전체형태

전체형태

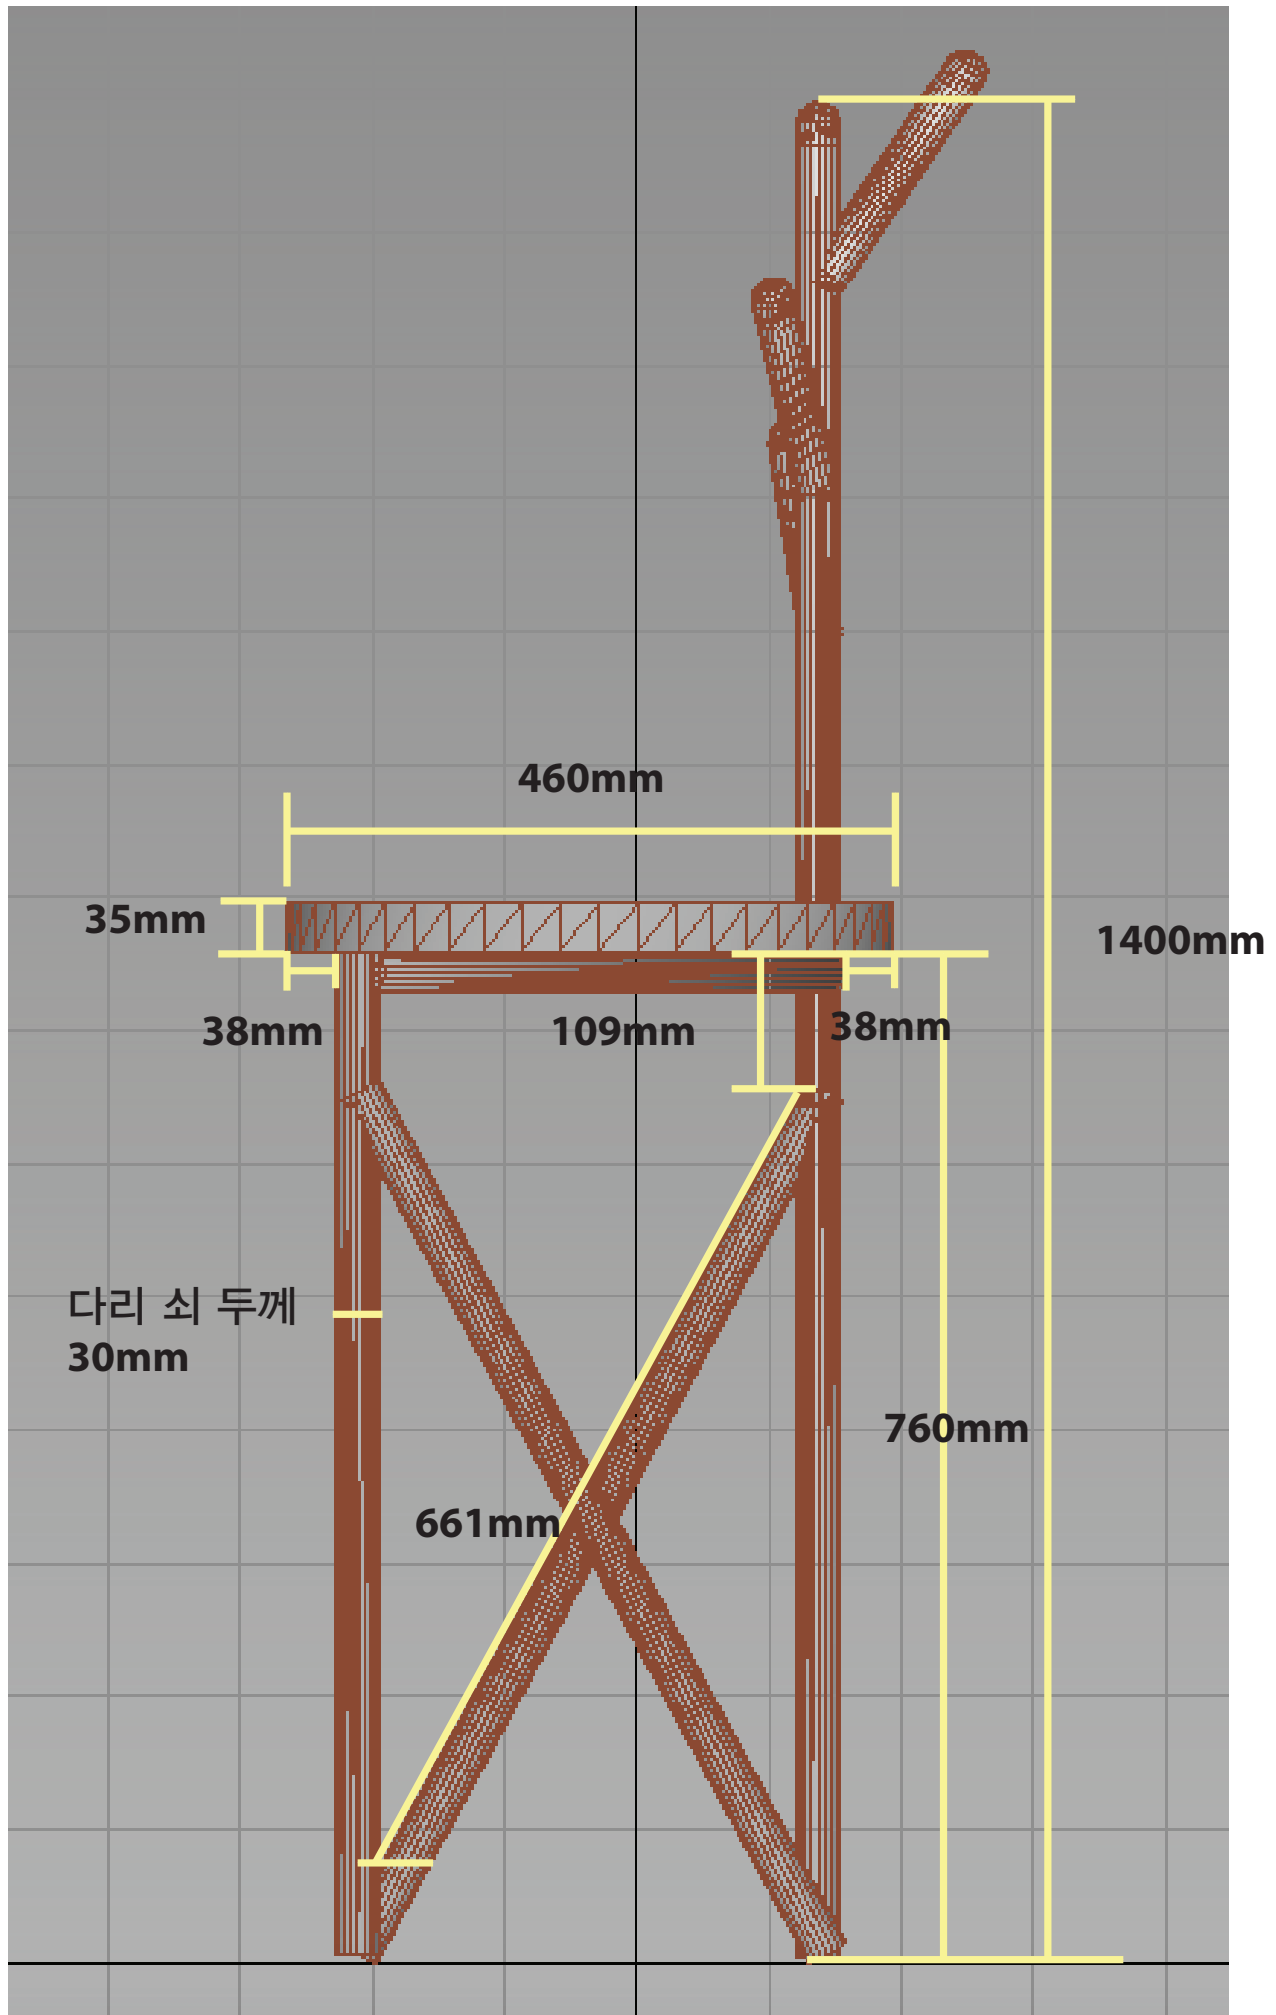
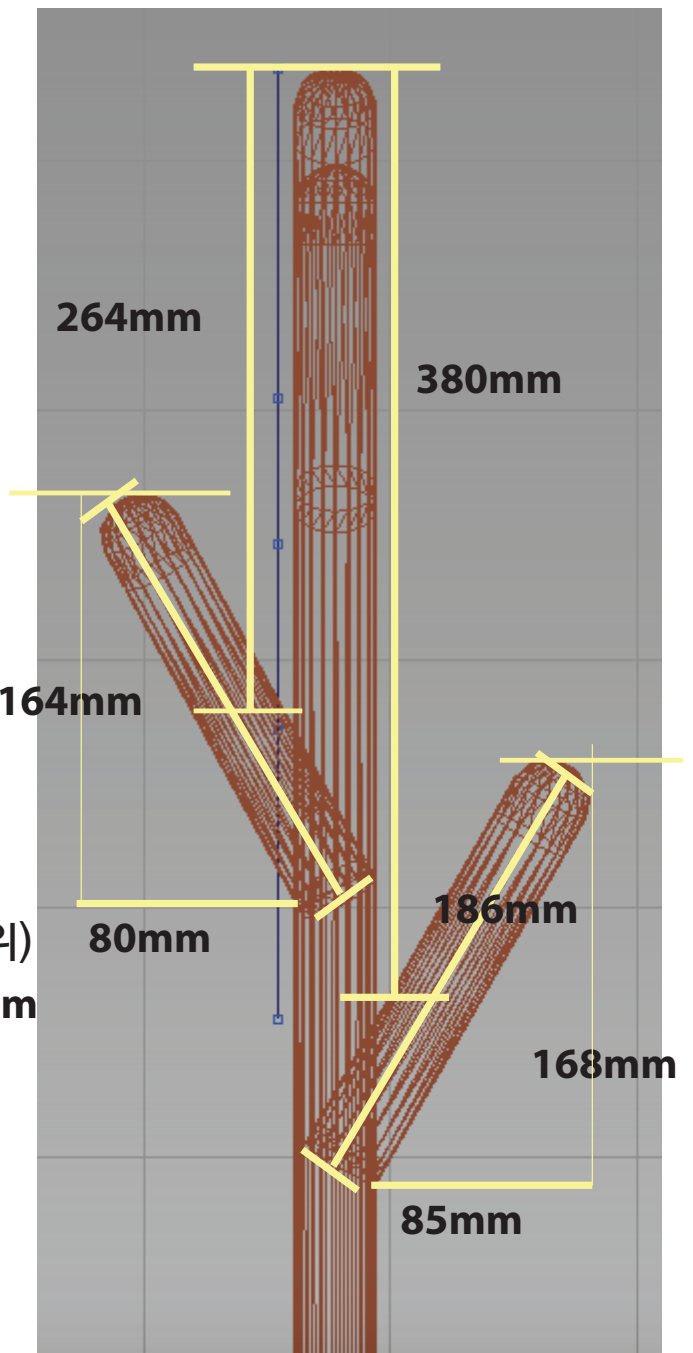
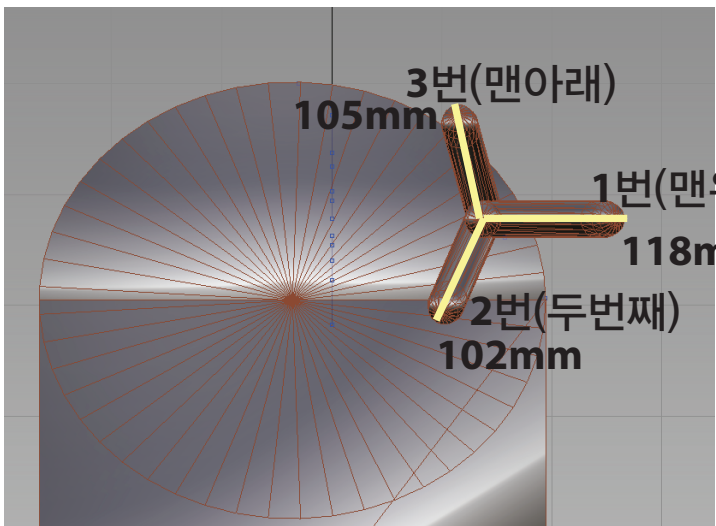
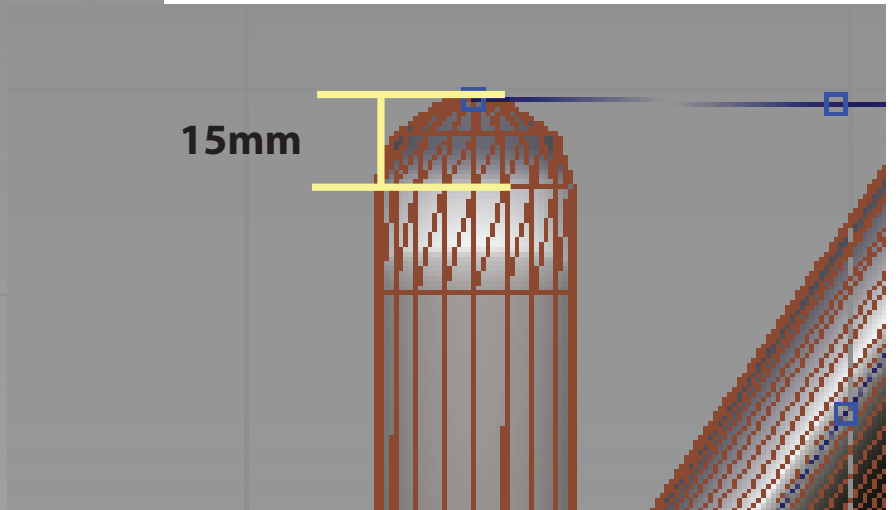
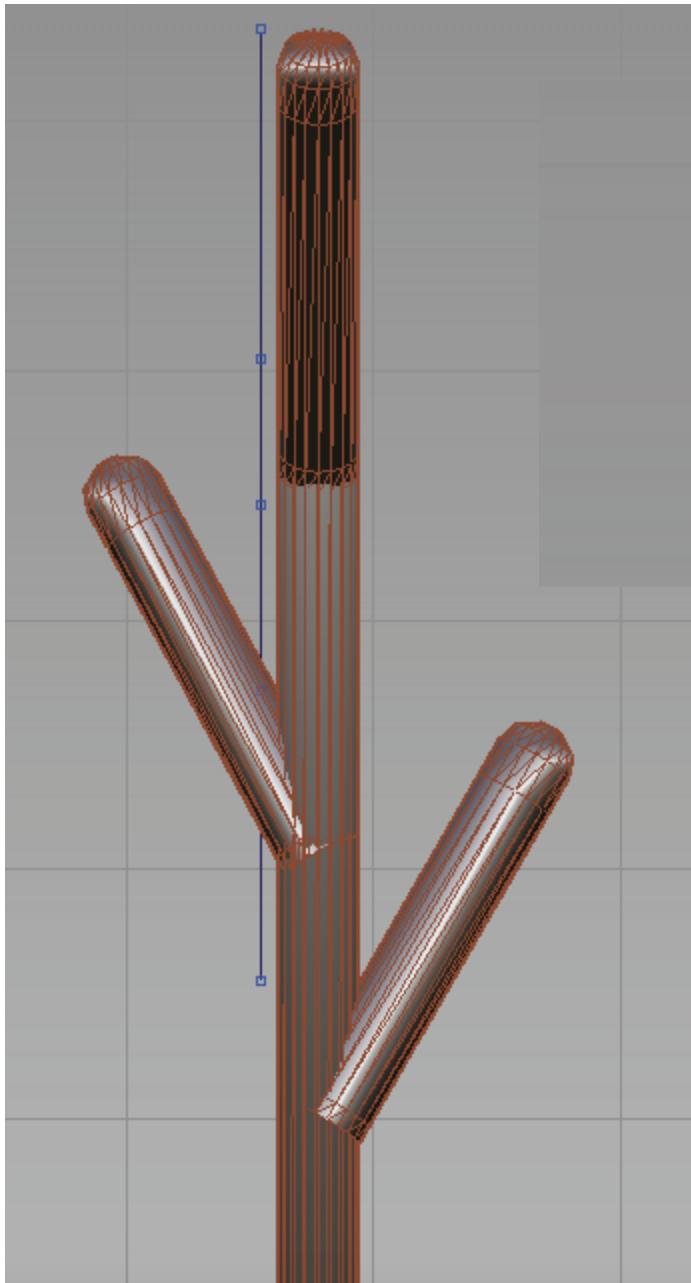
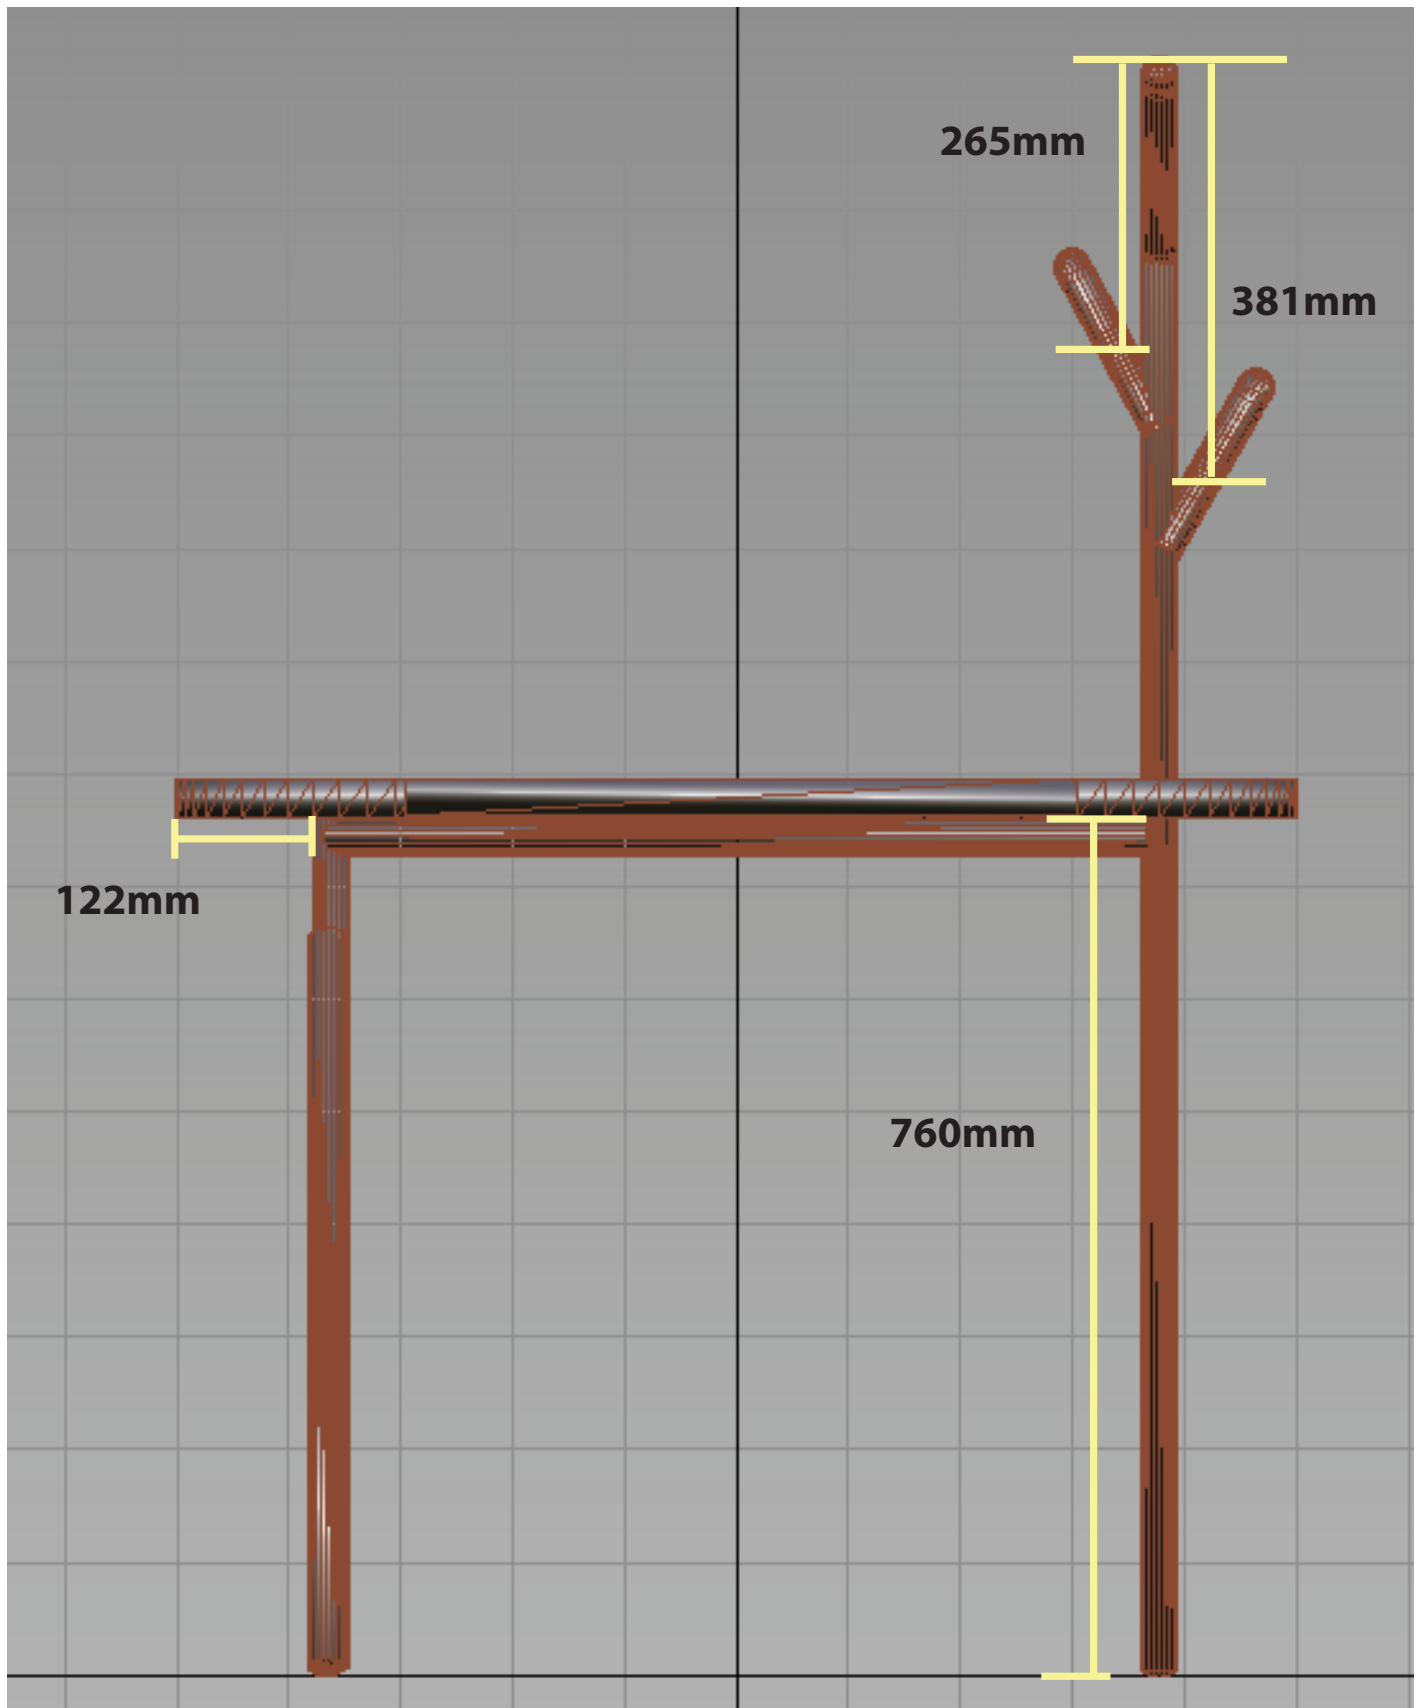
밑부분 다리는 그냥 윗부분 다리처럼 둥글려주세요

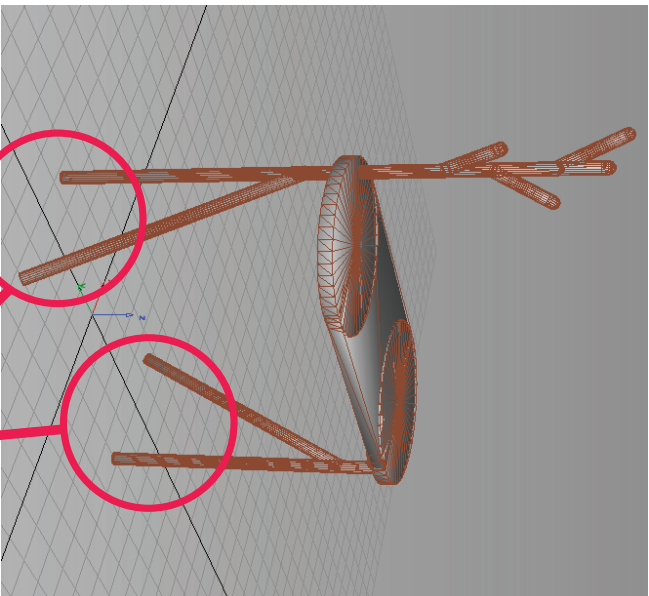
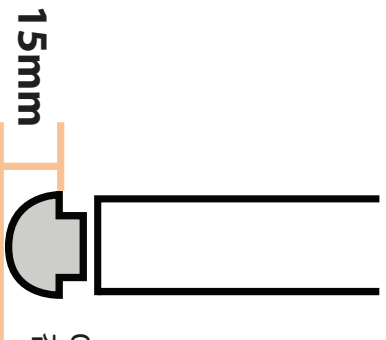
다리 끝 부분도 둥그렇게 할건데요.

이렇게 생긴 나무를 만들어 끼워야 할것 같은데 더 좋은 방법이 있나요?

끝이 둥글해야하는데 이부분은 파이프로 구성되면 어떻게 둥글려야 할까요? 아예 철판으로 제작해야하나요?

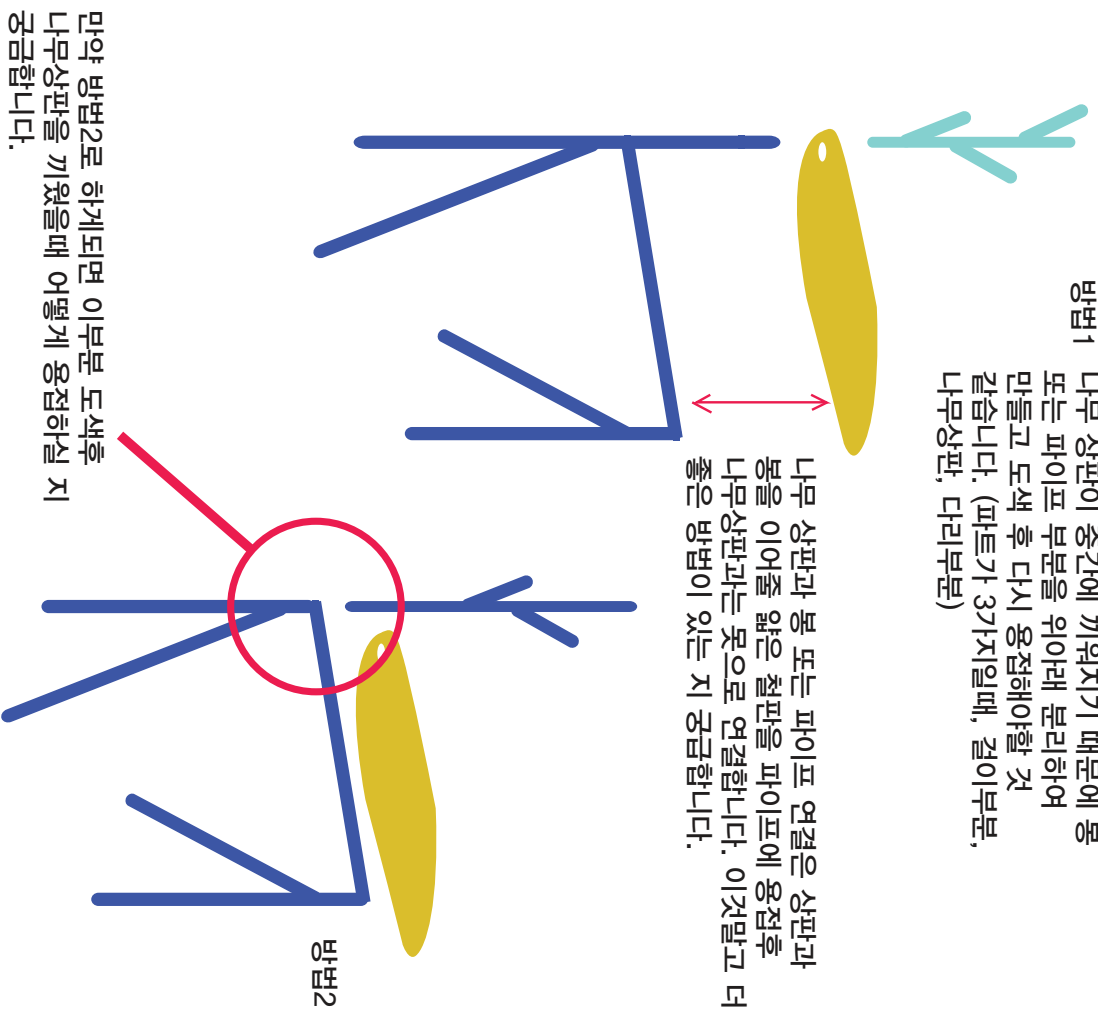
방법1 나무 상판이 중간에 끼워지기 때문에 봉 또는 파이프 부분을 위아래 분리하여 만들고 도색 후 다시 용접해야할 것 같습니다. (파트가 3가지일때, 걸이부분, 나무상판, 다리부분)

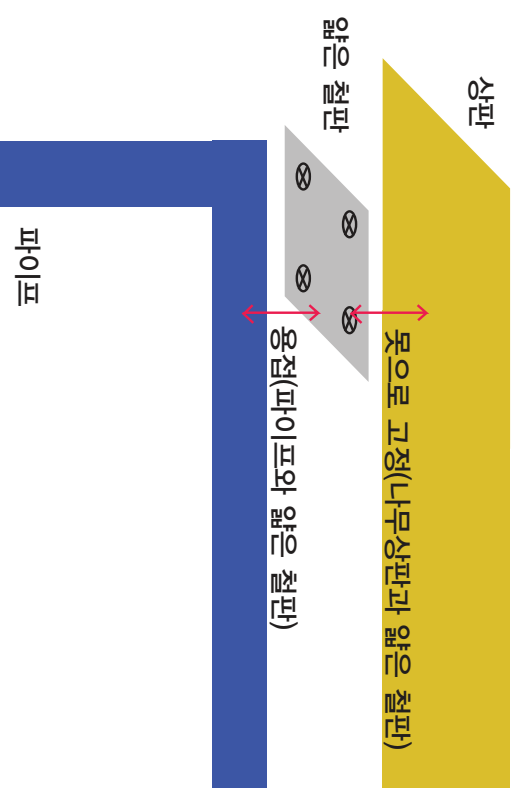
방법2 나무 상판이 중간에 끼워지기 때문에 봉 또는 파이프 부분을 위아래 분리하여 만들고 도색 후 다시 용접해야할 것 같습니다. (파트가 2가지일때, 나무상판, 다리부분)

만약 방법2로 하게되면 이부분 도색후 나무상판을 끼웠을때 어떻게 용접하실지 궁금합니다.
